СОВЕТ ДЕПУТАТОВ
муниципального округа
ДОРОГОМИЛОВО

РЕШЕНИЕ

19 марта 2019 № 4(23)-19СД

Об объекте культурного наследия «Трёхгорный пивоваренный завод кон. XIX-нач. XX вв., арх. А.Е. Вебер, Р.И. Клейн, А.П. Евланов. Ансамбль...»; о документации, основанной на Акте экспертизы от 11 мая 2014 года (заказчик Открытое акционерное общество «Бадаевский пивоваренный завод» (ОАО «БПЗ»)) выявленного объекта культурного наследия «Трёхгорный пивоваренный завод кон. XIX-нач. XX вв., арх. А.Е. Вебер, Р.И. Клейн, А.П. Евланов. Ансамбль...»; а также о редевелопментских проектах строительства ИГ «Абсолют» на земельном участке с кадастровым номером 77:07:0007001:7569 и холдинга «Капитал групп» на земельных участках 77:07:0007001:7561, 77:07:0007001:7562, 77:07:0007001:7563, 77:07:0007001:7567, основанных на историко-архитектурном обследовании от 01.08.2005 года ЗАО «Алатр+» (заказчик ООО «ПИК-инвест») и более поздних исследованиях по адресу: Кутузовский проспект, д. 12, стр. 1, 2, 3, 5, 6, 8, 9, 10, 24

СХЕМА ФОРМИРОВАНИЯ СТРОИТЕЛЬНОГО ОБЪЕМА ГЛАВНОГО КОРПУСА ТРЕХГОРНОГО ПИВОВАРЕННОГО ЗАВОДА
(Кузузовский проспект, д. 12, стр.1)
1-й этаж

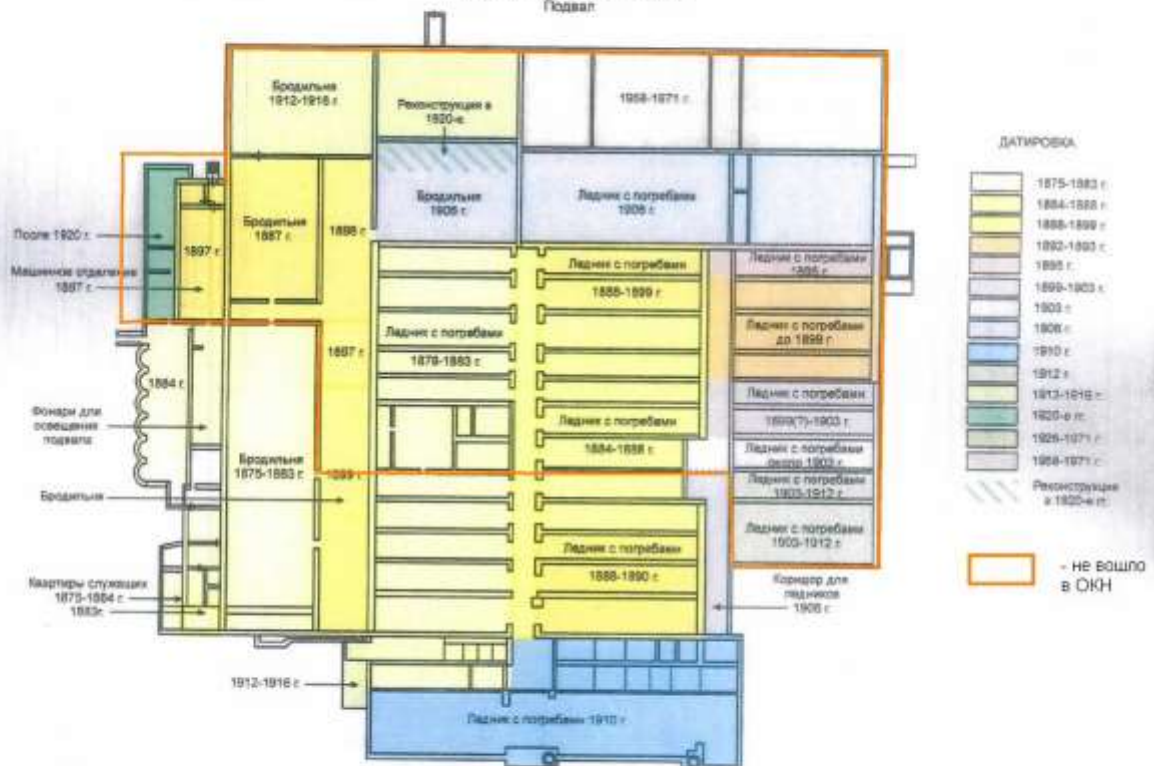
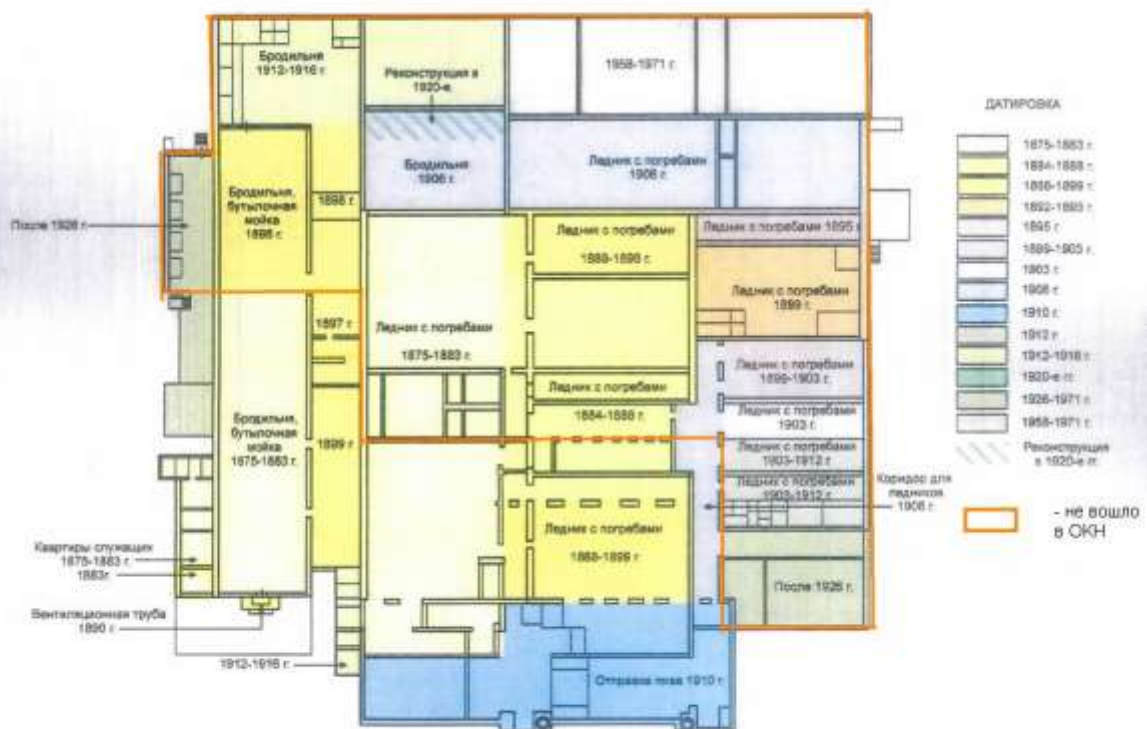
1. Противоречие акта ГИКЭ от 11.05.2014 в том, что в одном месте утверждается, на основе архивных материалов, что "композиция сложилась к 1910 г.", а в другом уже утверждается авторами, что "ряд пристроек с северной части" (речь идёт о тех же самых объёмах строений) появились уже в 1960-1970-х гг. На основании этого ошибочного (сомнительного) утверждения, как раз те самые части строений 1 и 3, оказываются сейчас не включенными в ОКН.

Строение 1 оранжевый контур на схемах показывает то, что не считается теперь объектом культурного наследия.

Причём такое членение объекта никак не предполагает проведение этих границ по несущим стенам, якобы разделяющим отдельные строения. Граница режет пополам самую старую часть строения 1875 – 1899 гг (жёлтая заливка на схеме), его ядро, с которого начиналось строительство всего Бадаевского завода.

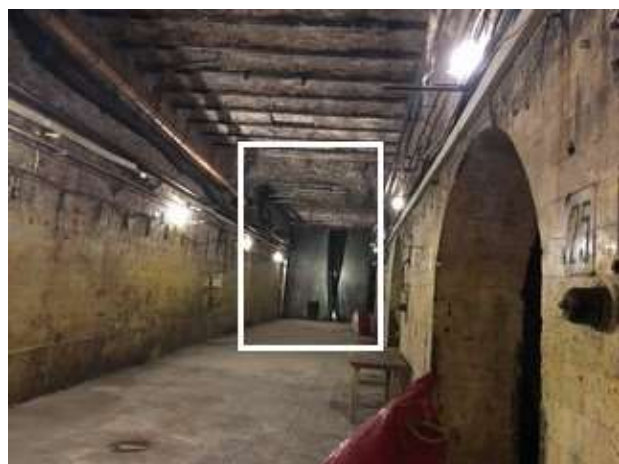
Коридор строения 1, со сводами Монье,

по середине которого проходит граница (белый контур), разделяющая памятник и не памятник, 1870 и 1970 год.

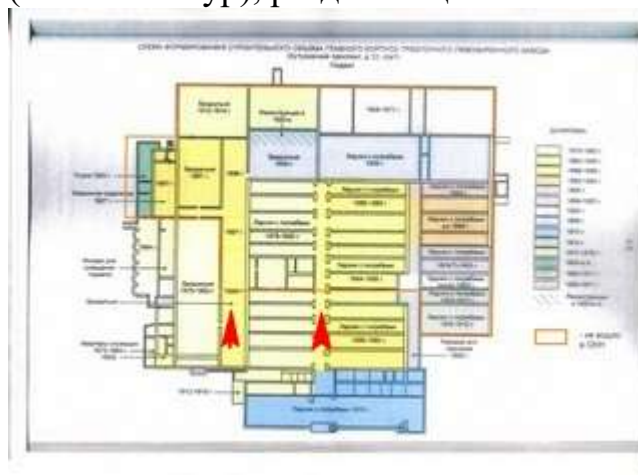
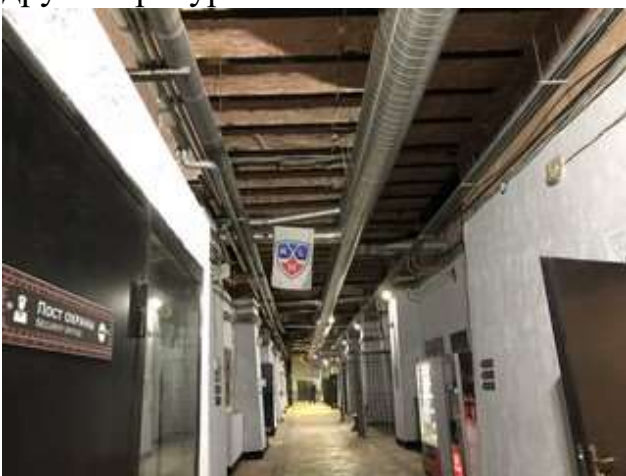
Аналогичная ситуация в коридоре, соединяющем ледники с погребями. Наблюдается не нарушенная регулярность сводов Монье и арочных проходов.

Но оказалось, что начало и конец этого коридора разделяет больше 100 лет, и передовые советские строители 1970 года смогли создать архитектурные конструкции идентичные великим А.Е.Веберу, Р.И.Клейну, настолько искусно, что очертить границу (белый контур) можно только виртуально.

Тот же коридор с другого ракурса -

и аналогичная виртуальная граница (белый контур), разделяющая столетия.

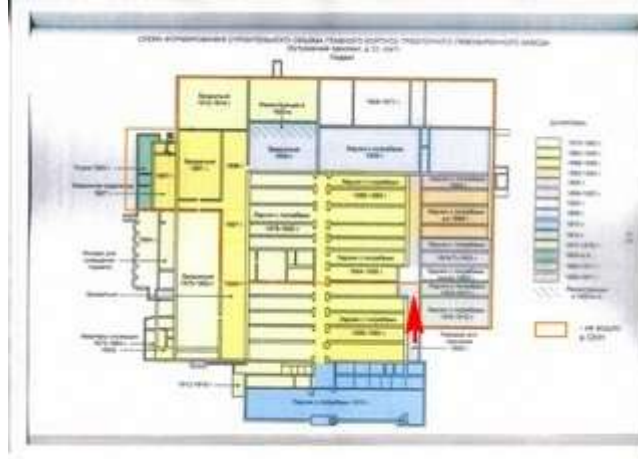
Показаны точки съёмки, приведённых выше фотографий, в поле зрения которых должна была быть видна граница (оранжевый контур), позволившая автору экспертизы разделить это здание не только на отдельные строения, но и разные века.

Место съёмки вдоль подвального коридора. Не наблюдается разделяющая на два строения граница.

СХЕМА ФОРМИРОВАНИЯ СТРОИТЕЛЬНОГО ОБЪЕМА СОЛОДОВЕННОГО КОРПУСА и СТАРОГО ЭЛЕВАТОРА ТРЕХГОРНОГО ПИВОВАРЕННОГО ЗАВОДА
(Кулузский проспект, д. 12, стр. 3)

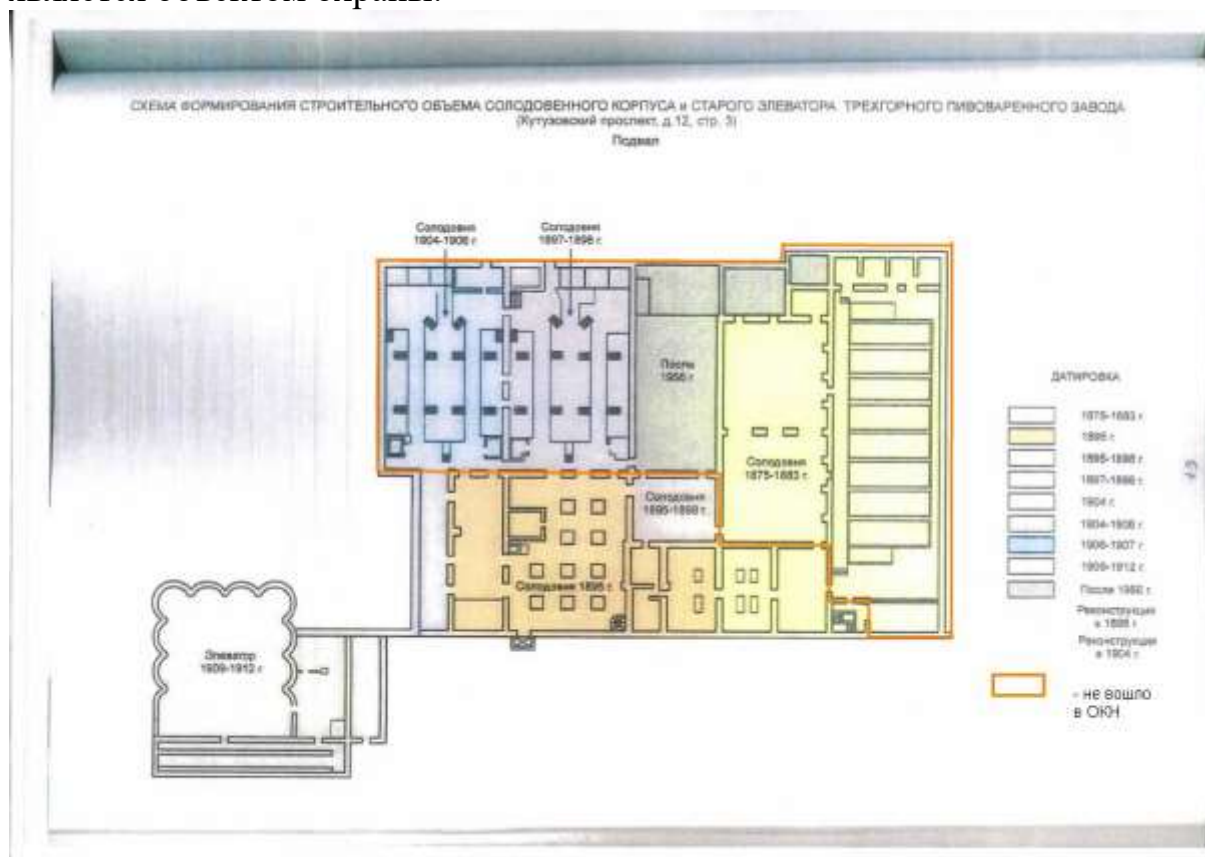
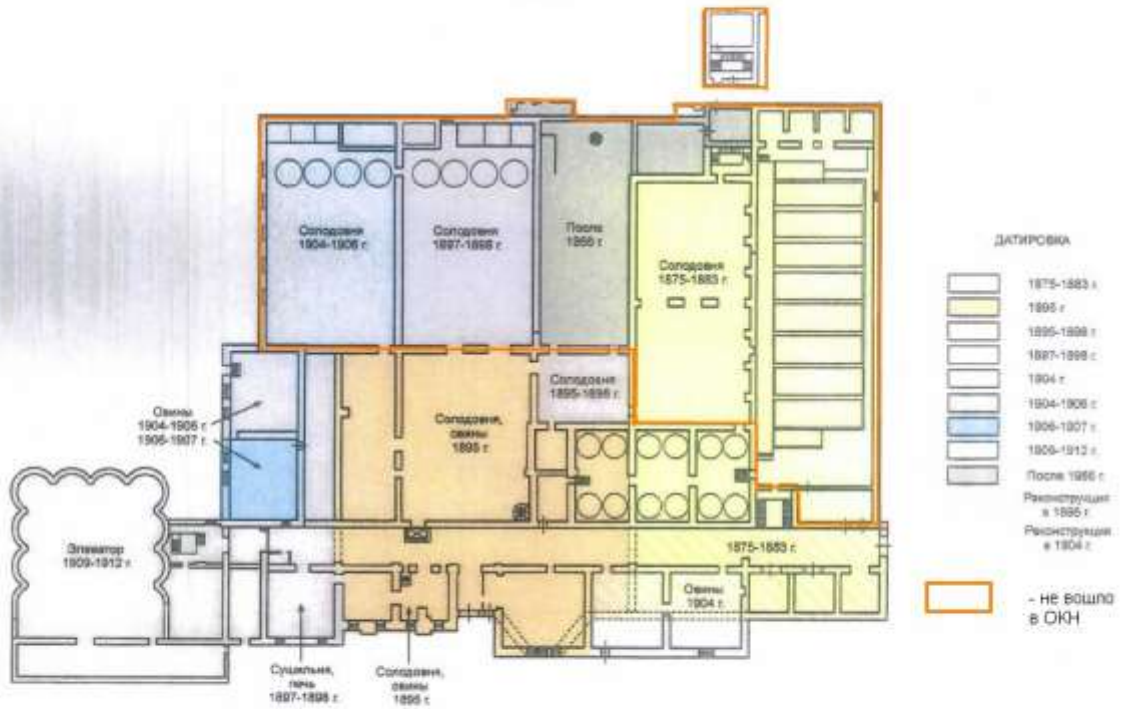
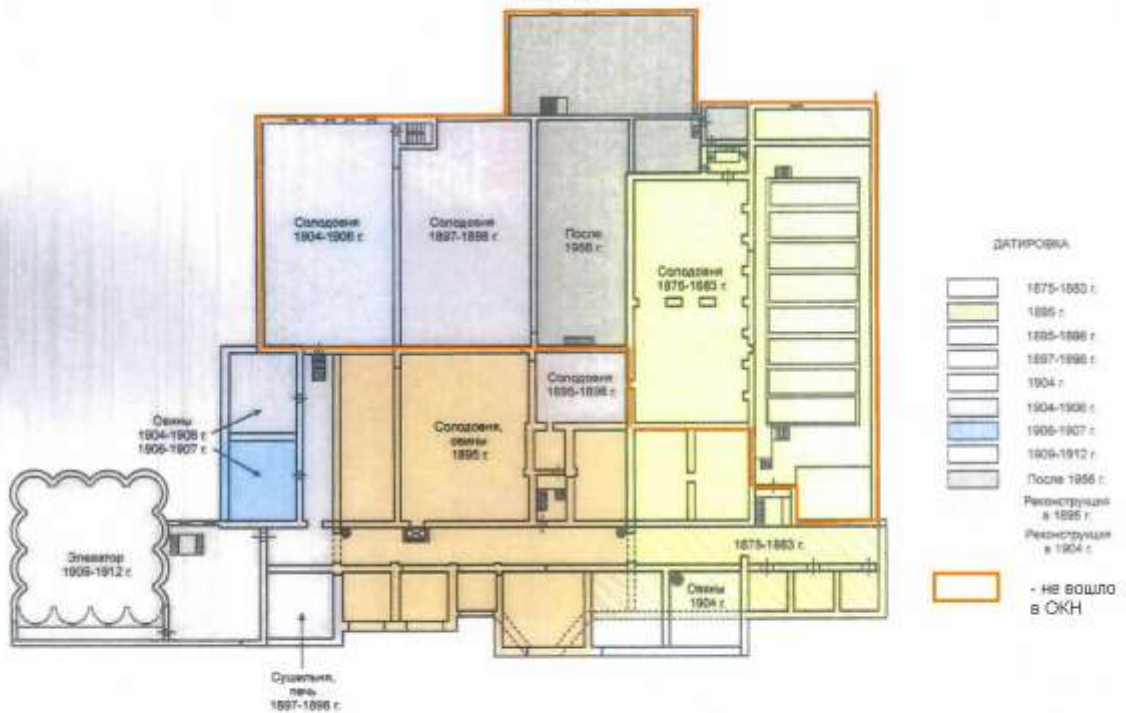
Аналогичная ситуация и со **строением 3**. Оранжевая граница – это то, что не является объектом охраны.

По строению 3 в 1960-1970 годы появилась только трехэтажная пристройка
весовой и все, а не те части, которые автор Соловьёва Е.Е не включила в ОКН, как
видно по приведённым выше схемам.
